## 六ヶ所ウラン濃縮工場の変更について

平成20年11月7日

青森県環境生活部原子力安全対策課  
六ヶ所村企画・防災部門原子力対策課

図-6 新型遠心機によるカスケード設備の設置場所

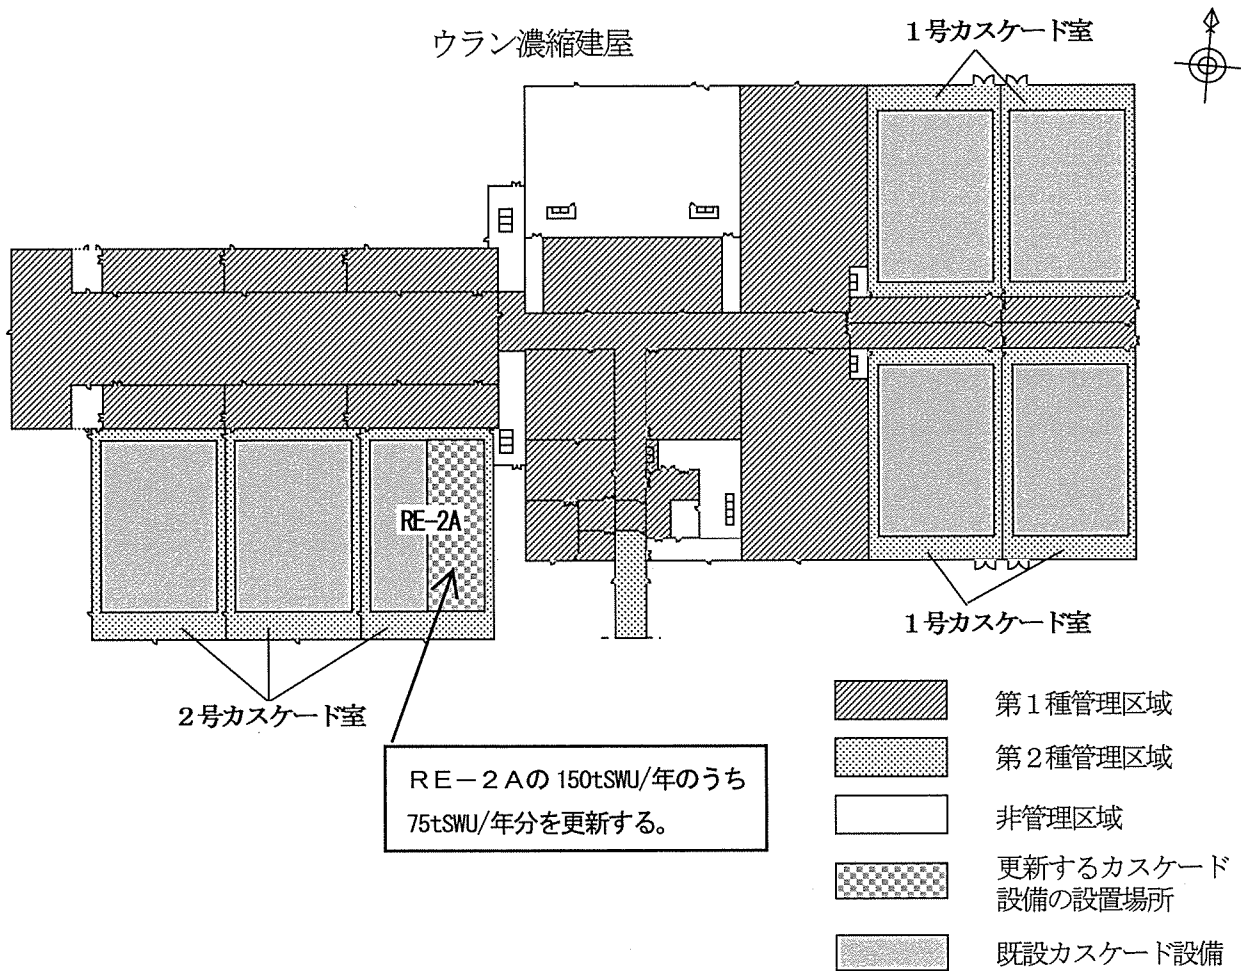
今回、既設遠心機によるカスケード設備RE-2A（150tSWU/年）のうち75tSWU/年分を撤去し、新型遠心機によるカスケード設備に更新するとしている。また、併せて新型遠心機によるカスケード設備の円滑な起動を図るため、新たに駆動電源（高周波インバータ装置）を設置するとしている。

新型遠心機によるカスケード設備におけるウラン濃縮の基本的な仕組みは、既設遠心機によるカスケード設備と変わりはないとしている。

新型遠心機によるカスケード設備の設置場所は図-6のとおりである。

図-7 撤去遠心機の保管建屋設置場所

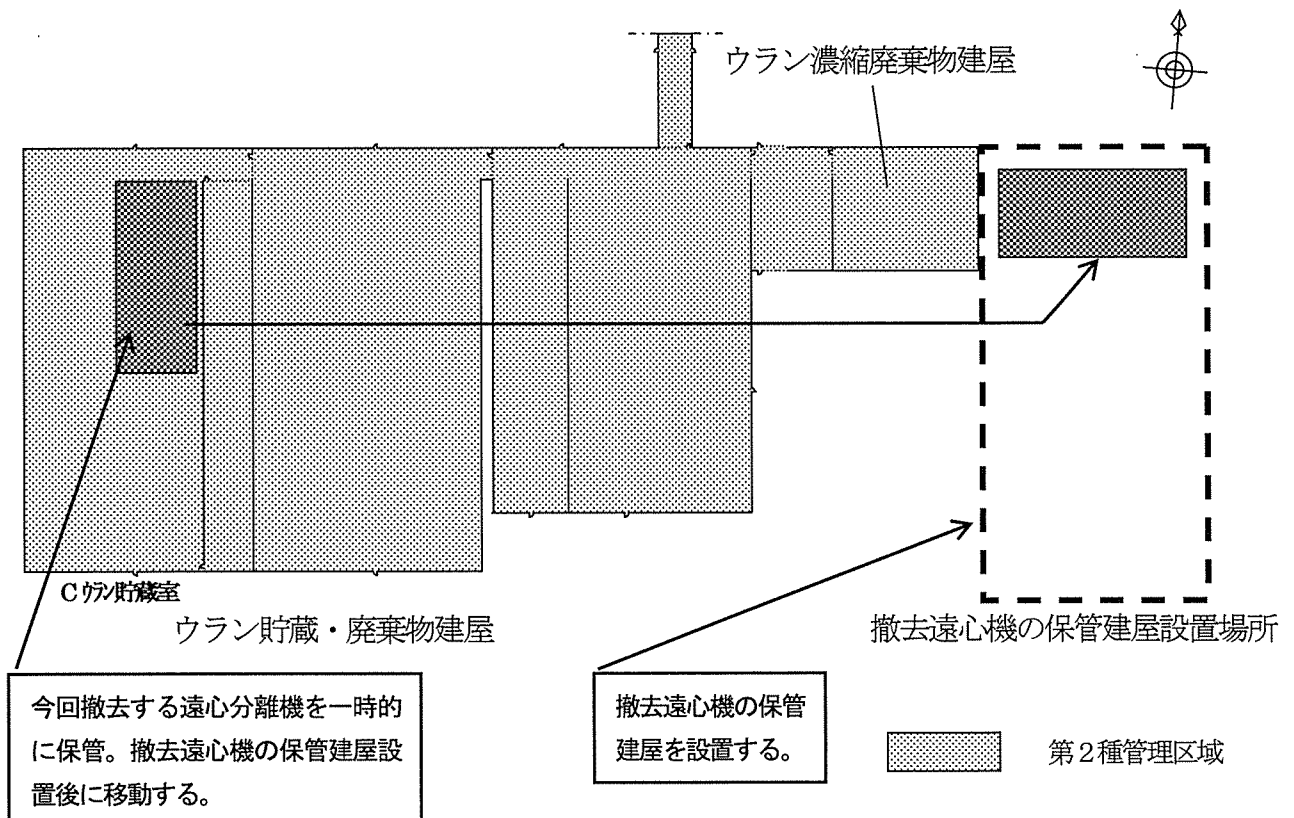
撤去する既設遠心機及び配管は、内部に付着しているウランを回収した後、切断部を溶接等により密封する。その後は、分解・解体等を行わずにそのままの状態での汚染の発生するおそれのない区域（第2種管理区域）に保管するとしている。これらの保管場所を設けるため、ウラン濃縮廃棄物建屋の東側に、鉄骨造、準耐火建築物の撤去遠心機の保管建屋（第2種管理区域）を設置するとしている。

また、撤去遠心機の保管建屋を設置するまでの間、今回の更新で撤去する遠心分離機は、一時的にCウラン貯蔵室内（第2種管理区域）の空きスペースに保管エリアを確保し保管するとしている。

撤去遠心機の保管建屋の設置場所は図-7のとおりである。

図-8 固体廃棄物の保管場所及び保管能力の増強

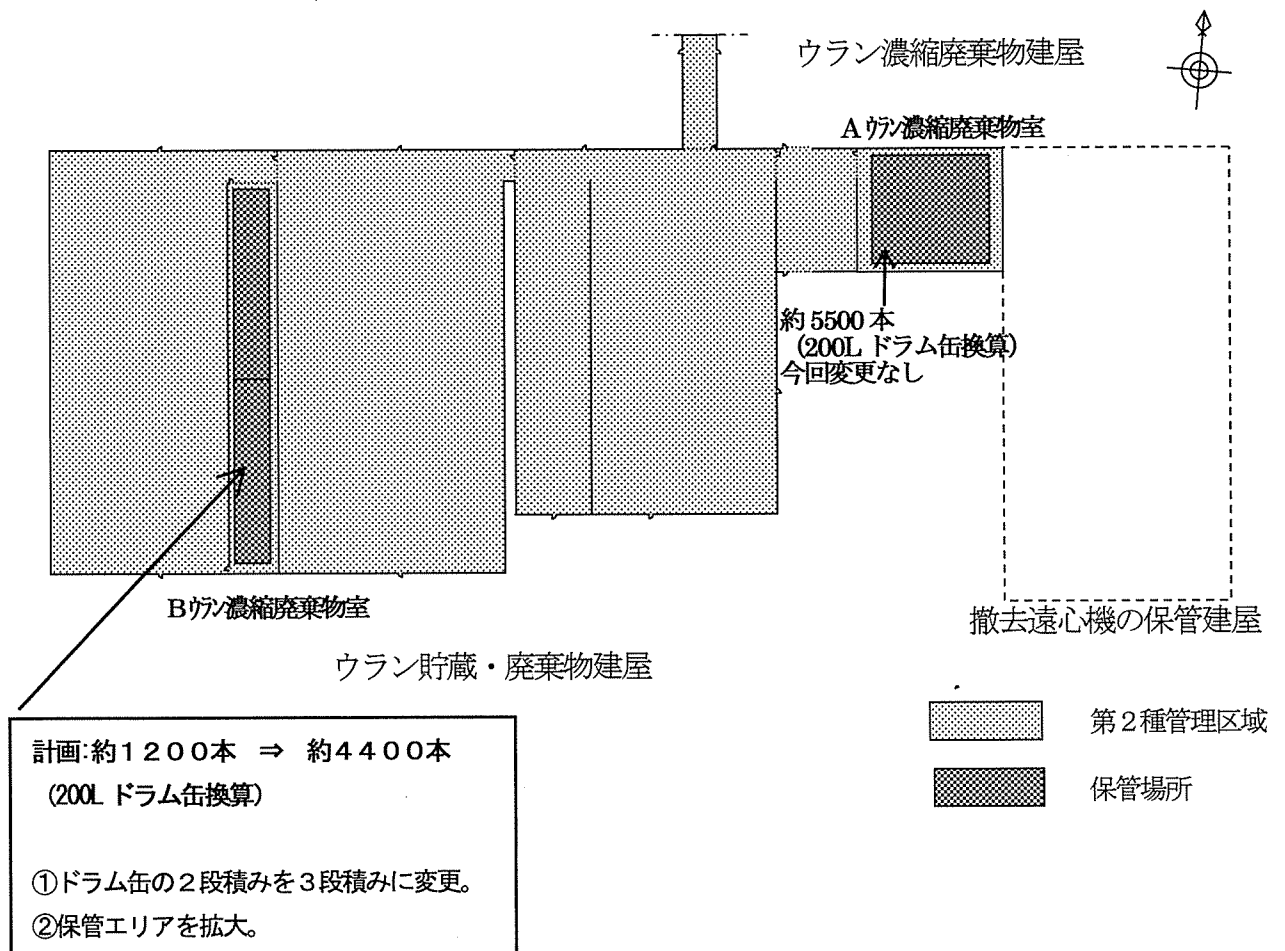
現在の放射性固体廃棄物の保管能力は、200Lドラム缶換算でAウラン濃縮廃棄物室が約5500本、Bウラン濃縮廃棄物室が約1200本となっている（図-5 固体廃棄物の保管場所及び保管能力参照）。

工場の運転に伴う付帯作業及び既設遠心機の撤去作業により新たに発生する放射性固体廃棄物の増加に対処するために、固体廃棄物の廃棄設備の保管能力を増強としている。

固体廃棄物の廃棄設備の保管能力増強は、Bウラン濃縮廃棄物室の空きスペースを利用し、保管エリアを拡大するとともに、ドラム缶の2段積みを変更し、保管能力を約4400本（200Lドラム缶換算）に変更としている。

固体廃棄物の保管場所及び保管能力の増強は図-8のとおりである。

図-10 ウランの貯蔵等に起因する一般公衆の線量

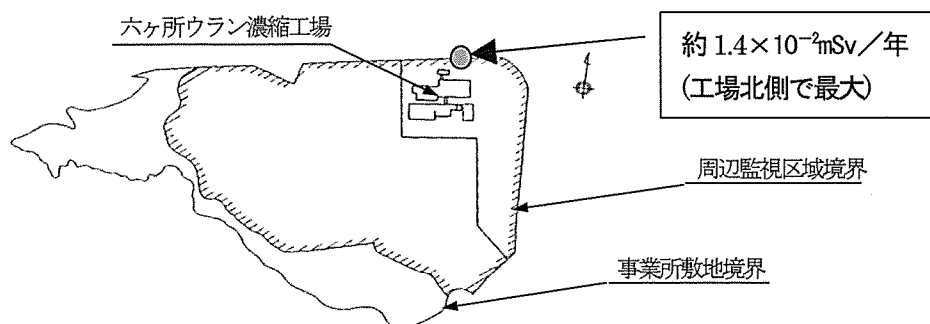
この結果、現行の一般公衆の実効線量の評価値は、ウラン濃縮工場の周辺監視区域境界北側で最大となり、約  $1.4 \times 10^{-2} \text{mSv/年}$  となっている（図-10参照）。

新型遠心機によるカスケード設備は、既設遠心機によるカスケード設備とウランの取扱量は変わらず、また、既設遠心機に比べてウランが付着しにくいことから、現在の設計条件をもとにした評価では、仮に新型遠心機に既設遠心機と同等の付着ウランがあると想定しても、周辺監視区域境界における実効線量の評価値は、 $10^{-5} \text{mSv/年}$  程度であり従来を上回ることはないとしている。

新たに設置する撤去遠心機の保管建屋による実効線量の増加分については、仮に撤去遠心機内に付着ウランが除去・回収されずに残っていると想定しても、 $10^{-5} \text{mSv/年}$  程度であり十分小さいとしている。

以上より、ウランの貯蔵等に起因する一般公衆の実効線量は、新型遠心機への更新による変更分及び撤去遠心機の保管建屋の増加分を考慮しても、約  $1.4 \times 10^{-2} \text{mSv/年}$  と変わるものではなく、法令に定められている周辺監視区域外の線量限度  $1 \text{mSv/年}$  の百分の一程度と十分小さいことには変わりはないとしている。
